Deckblattänderung des Bebauungsplans Mittich – Mitte

Gemeinde: Neuhaus am Inn
Landkreis: Passau
Regierungsbezirk: Niederbayern

Deckblatt Nr. 6

94152 Neuhaus am Inn, Gemarkung
Mittich, Mitticher Straße 18,
Flurstück 82/1

Bebauungsplanänderung Maßstab 1: 1000

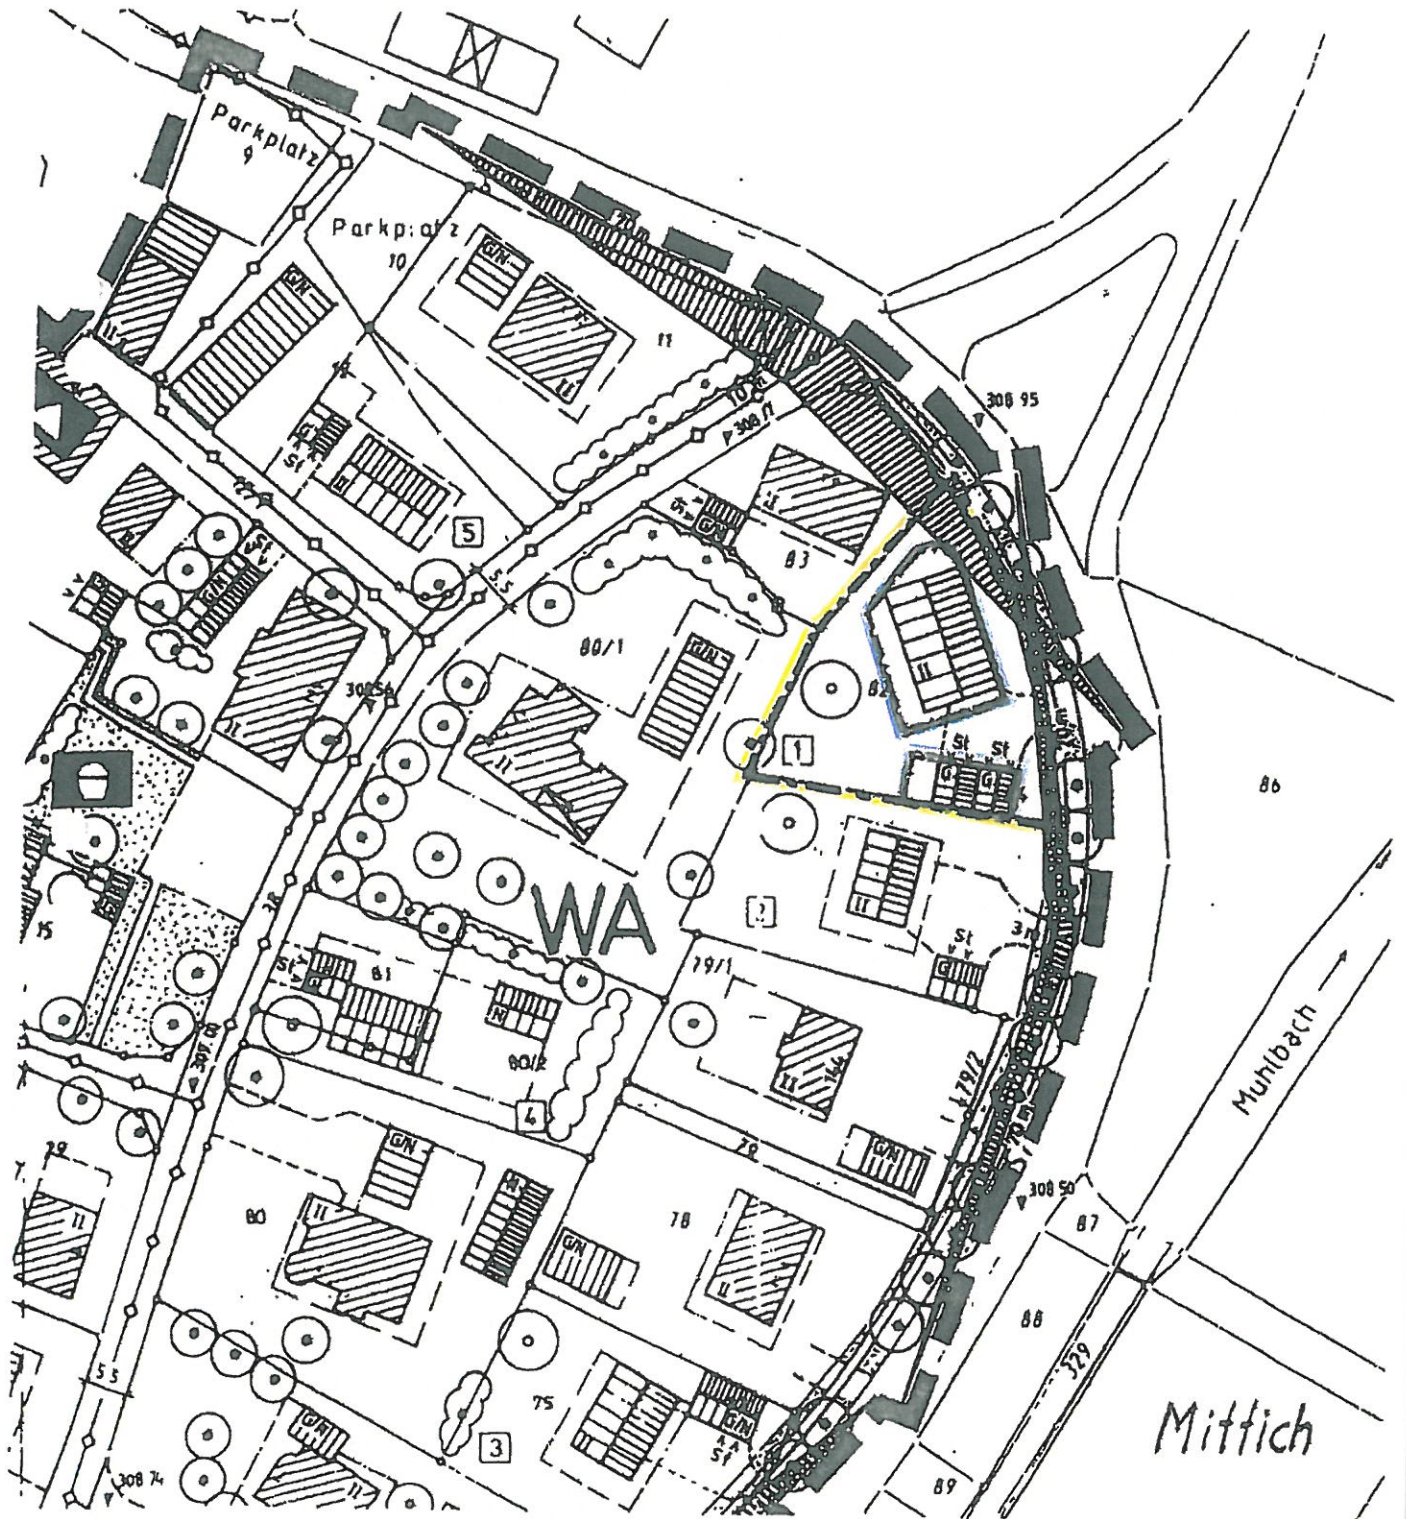
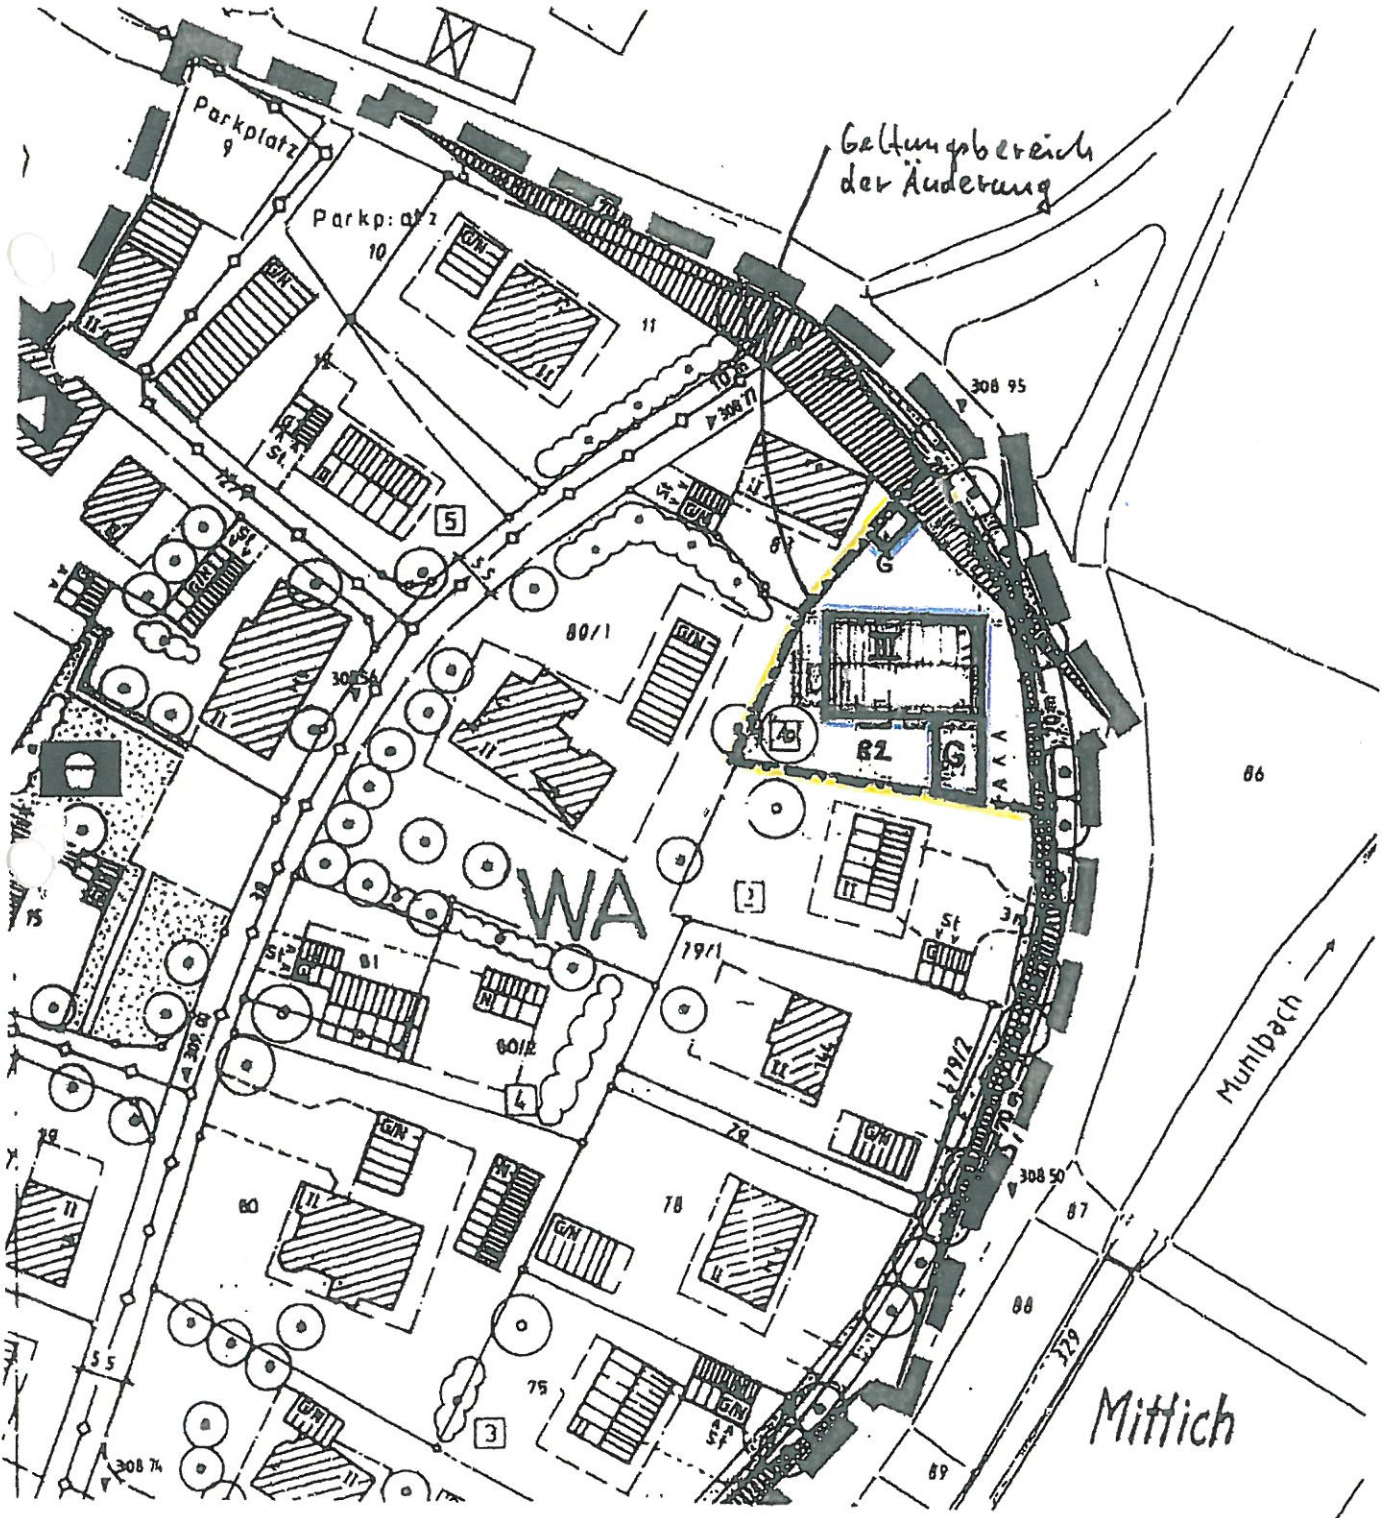
Die Deckblattänderung für das Grundstück sieht 3 Vollgeschosse vor.

Begründung: 3 Vollgeschosse sind notwendig, um auf dem exponiert am Rande des Bebauungsplanes liegenden und besonders schwierig zu bebauenden dreieckigen Grundstücks eine ausreichende Anzahl genügend großer Wohnungen errichten zu können.

Die Einhaltung des Baufensters würde zu unbeabsichtigten Härten führen und einer guten Einfügung des Bauvorhabens in die Umgebung widersprechen.

Schon das südliche Nachbargebäude steht anders, als im B-Plan vorgesehen.

Durch seine geplante Stellung bildet das Gebäude mit den Nachbarhäusern im Süden und Nordwesten eine lockere Reihe. Es verbaut für die westlich gelegenen Grundstücke nicht mehr den Blick nach Osten.

Heutige Energiestandards und noch viel mehr das Vorhaben der Bauherrschaft, das Sechsfamilienhaus in einem vorbildlichen Passivhausstandard zu errichten, erfordern die Ausrichtung der

Gebäudelängsseite nach Süden. Der Baukörper kommt damit ideal in der Mitte des Grundstücks zu liegen.

Nicht zuletzt ergibt sich auch für die Zufahrt eine bessere Platzierung. Sie liegt nun genau gegenüber der Straßeneinmündung im Nordosten.

Baufenster (Haus) laut Bebauungsplan:	334 qm
Baufenster (Haus) laut Deckblattänderung	324 qm
Baufenster (Garagen) laut Bebauungsplan	100 qm
Baufenster (Garagen) laut Deckblattänderung	99 qm

Mithin wird mit der Deckblattänderung die absolute Größe des Baufensters **nicht erhöht**.

Schemazeichnung bezüglich der geplanten Gebäudehöhen analog den Schemazeichnungen im rechtskräftigen Bebauungsplan

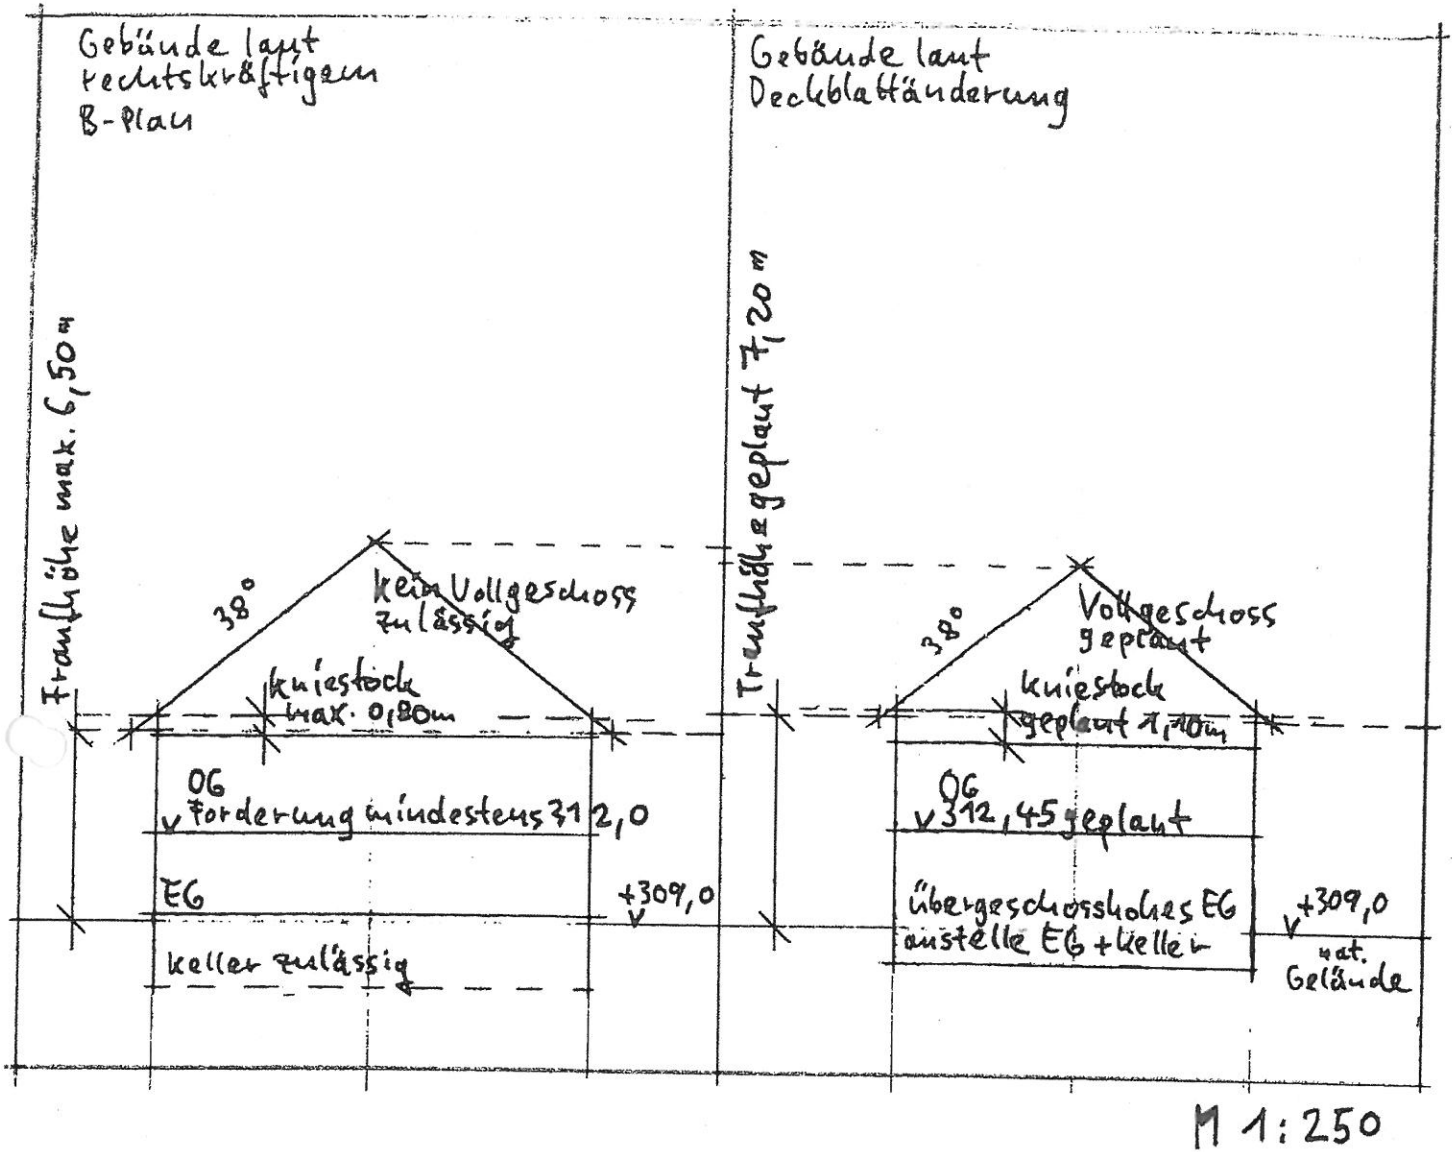
Die Schemazeichnungen im rechtskräftigen Bebauungsplan enthalten keine Angaben zu Wand-, Trauf- und Firsthöhen.

Um dennoch die Analogie herzustellen, wird der Schemaschnitt grundstücksspezifisch vergleichend zwischen dem dort laut bestehenden Bebauungsplan zulässigen und dem mit der Bebauungsplanänderung geplanten Gebäude dargestellt.

Hieraus ergibt sich plastisch die insgesamt zurückhaltendere Baumasse des mit der Bebauungsplanänderung geplanten Gebäudes gegenüber dem laut bestehendem Bebauungsplan zulässigen.

Damit wird nachgewiesen, dass sich die geplanten Gebäudehöhen städtebaulich einfügen.
